**Commission économique pour l'Europe****Comité des transports intérieurs****Forum mondial de l'harmonisation  
des Règlements concernant les véhicules****165<sup>e</sup> session**

**Accord de 1958 – Examen de projets d'amendements  
à des Règlements existants, proposés par le GRE****Proposition de complément 16 à la série 02 d'amendements  
au Règlement n° 3 (Dispositifs catadioptriques)****Communication du Groupe de travail de l'éclairage  
et de la signalisation lumineuse\***

«Figure 1  
**Marquage de feux simples**

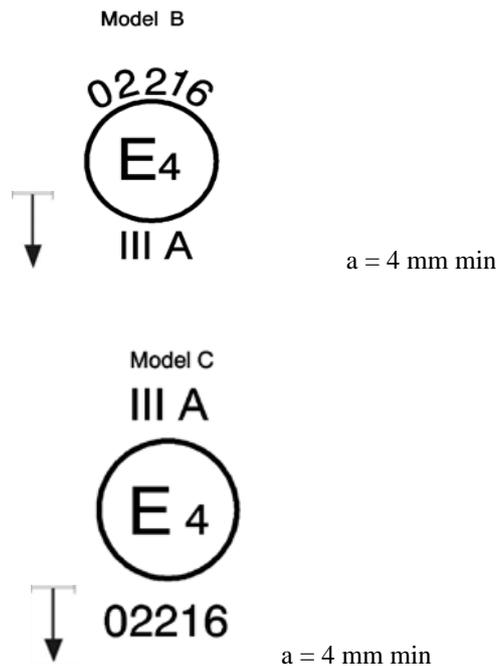
Annexe 3, figure 1, modifier comme suit:

La flèche verticale partant d'un segment horizontal et dirigée vers le bas indique une hauteur de montage autorisée égale ou inférieure à 750 mm à partir du sol pour ce dispositif et peut être placée au-dessus ou au-dessous du cercle entourant la lettre "E", ou à côté de lui, près du groupe de symboles indiquant la classe ou de la série de chiffres constituant le numéro d'homologation.
